女川原子力発電所第2号機 工事計画審査資料	
資料番号	02-補-E-01-0100-6-2 改1
提出年月日	2023年5月18日

補足-100-6-2 原子炉冷却材浄化系主配管の

要目表記載変更について

東北電力株式会社

添付資料 2: 原子炉冷却材浄化系の系統図 (今回変更認可申請資料)

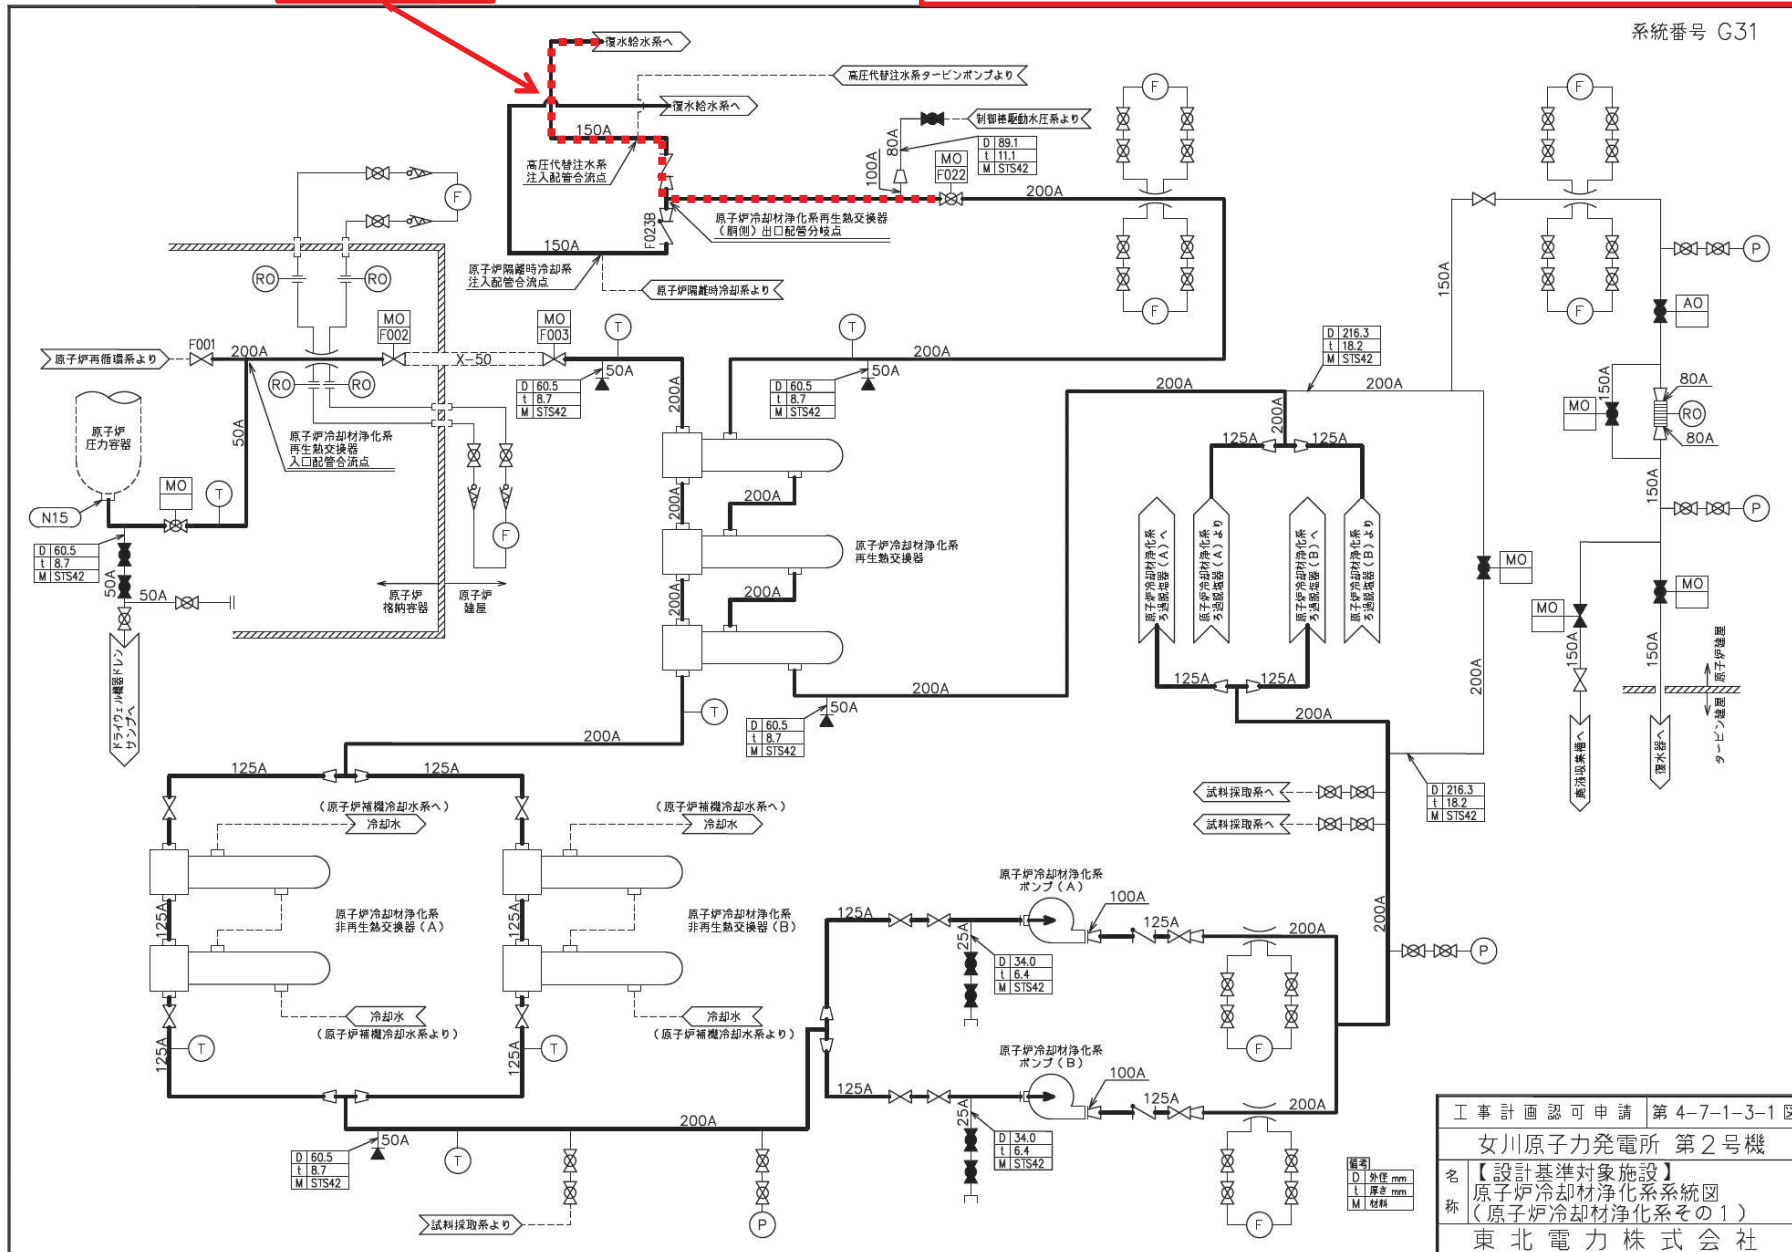
原子炉冷却材浄化系 主配管（G31-F022～高圧代替注水系注入配管合流点）（高圧代替注水系注入配管合流点～原子炉冷却材浄化系 A 系注入配管合流点）について、配管の一部を曲げ管からエルボ材に変更することが要目表に適切に記載されていなかったことから要目表の記載の変更を行う。

原子炉冷却材浄化系 主配管（G31-F022～高圧代替注水系注入配管合流点）（高圧代替注水系注入配管合流点～原子炉冷却材浄化系 A 系注入配管合流点）について、2021 年 12 月 23 日認可の要目表において原子炉冷却材浄化系配管に高圧代替注水系配管を接続するためにエルボ新設を含むルート変更を実施した。この際、配管の一部を建設時の曲げ管から製作管理が容易なエルボ材に変更したが、要目表の変更後（改造後）にエルボを新設することが適切に記載されていないため要目表の記載の変更を行う必要がある。

変更後：(最高使用圧力)8.62(MPa)，(最高使用温度)302(°C)，(外径)165.2(mm)，(厚さ)(14.3)(mm)，
(材料) STS410

変更後：(最高使用圧力)8.62(MPa)，(最高使用温度)302(°C)，(外径)165.2(mm)，(厚さ)(14.3)(mm)，
(材料) STS410

工事計画認可申請	第4-7-1-2-1図
女川原子力発電所 第2号機	
名称	原子炉冷却材浄化系 主配管の配置を明示した図面(その1)
東北電力株式会社	
CUW	2Z27

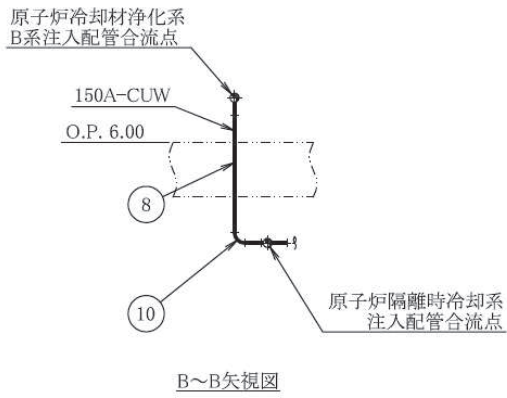
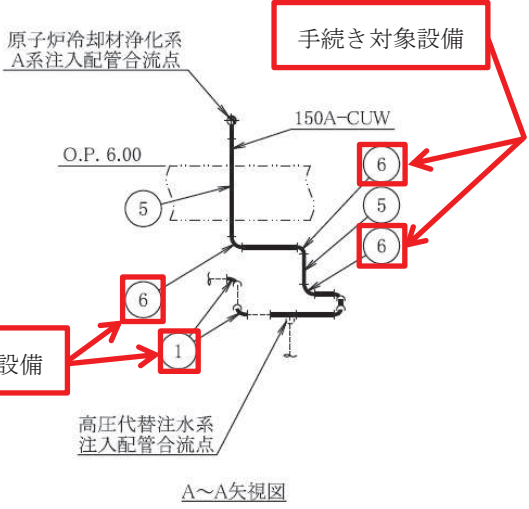
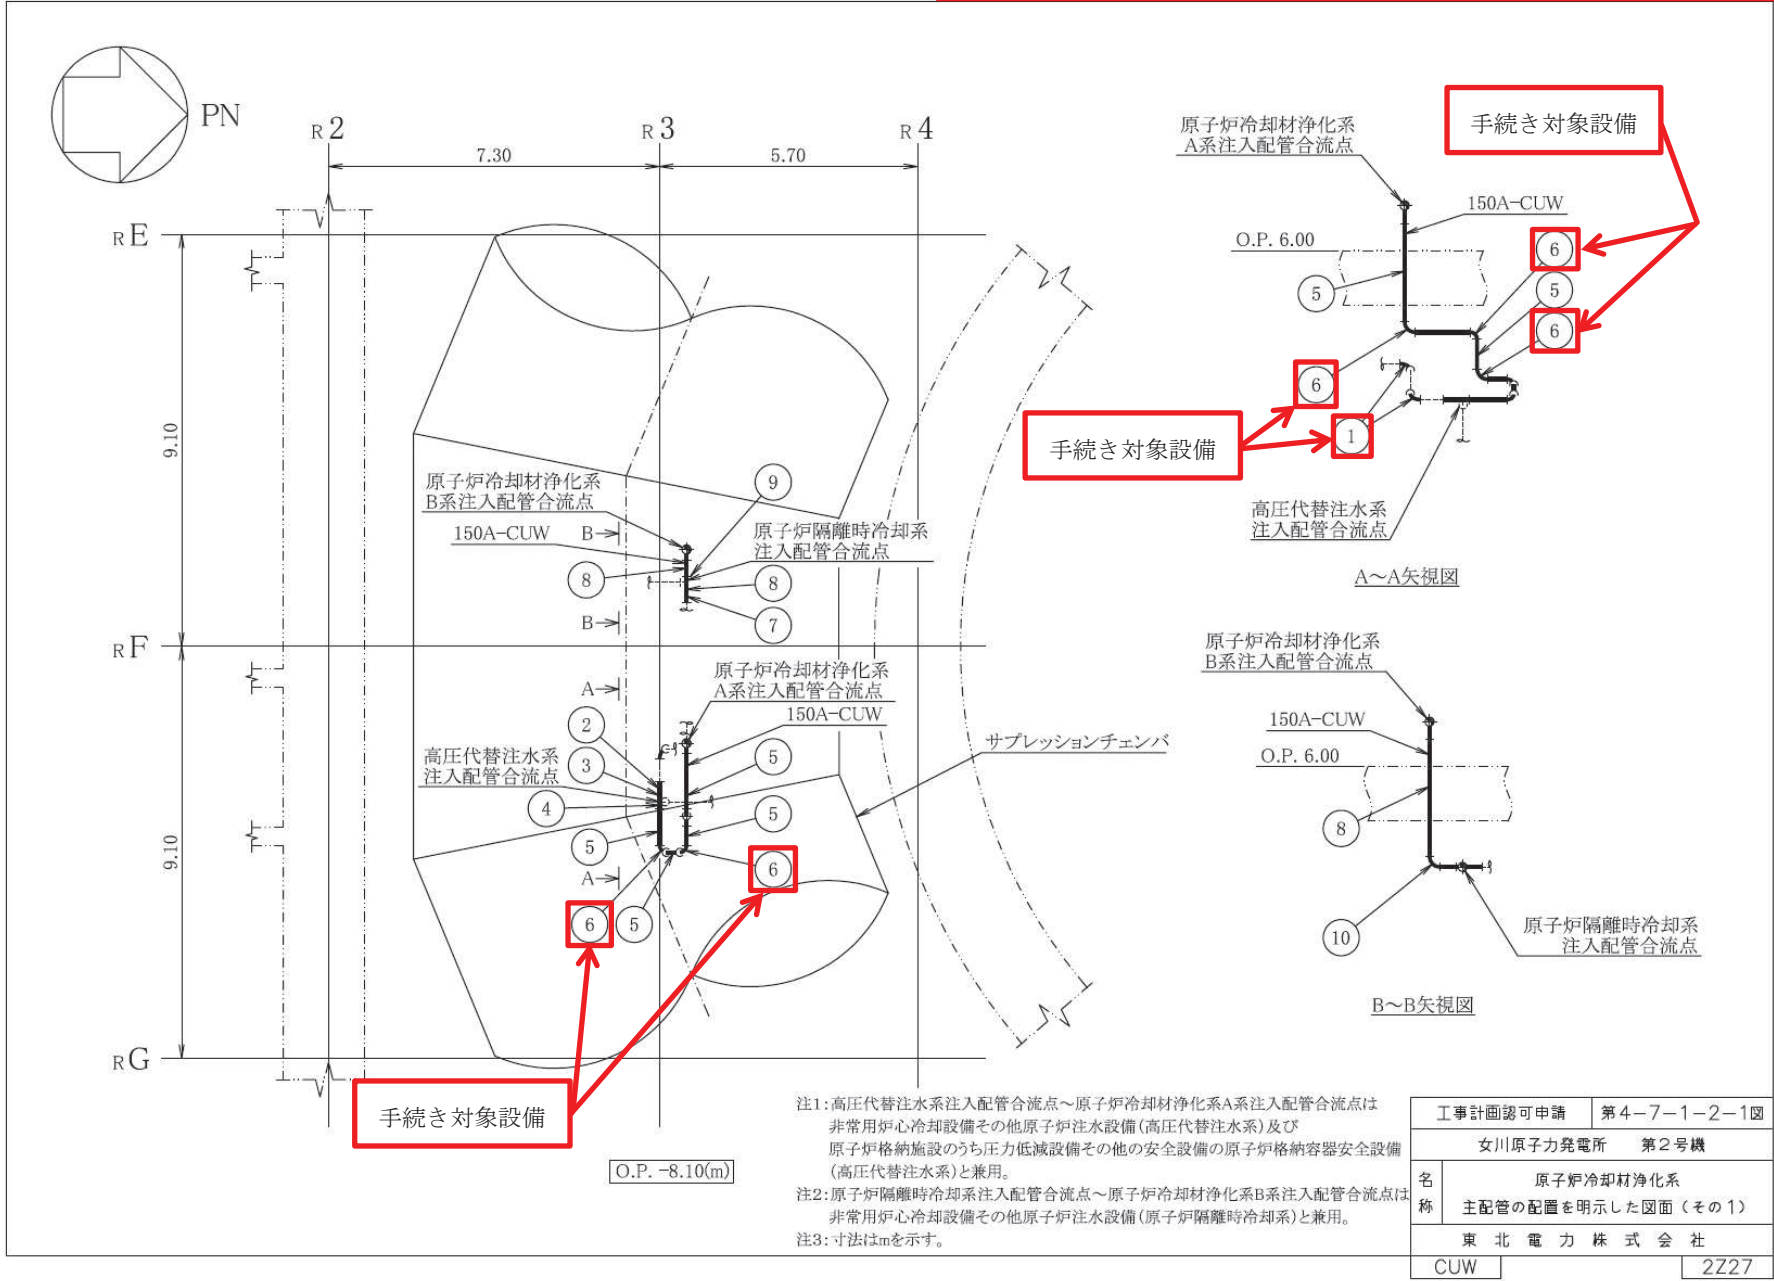
- 注1: 高压代替注水系注入配管合流点~原子炉冷却材浄化系A系注入配管合流点は非常用炉心冷却設備その他原子炉注水設備(高压代替注水系)及び原子炉格納施設のうち圧力低減設備その他の安全設備の原子炉格納容器安全設備(高压代替注水系)と兼用。
- 注2: 原子炉隔離時冷却系注入配管合流点~原子炉冷却材浄化系B系注入配管合流点は非常用炉心冷却設備その他原子炉注水設備(原子炉隔離時冷却系)と兼用。
- 注3: 寸法はmを示す。
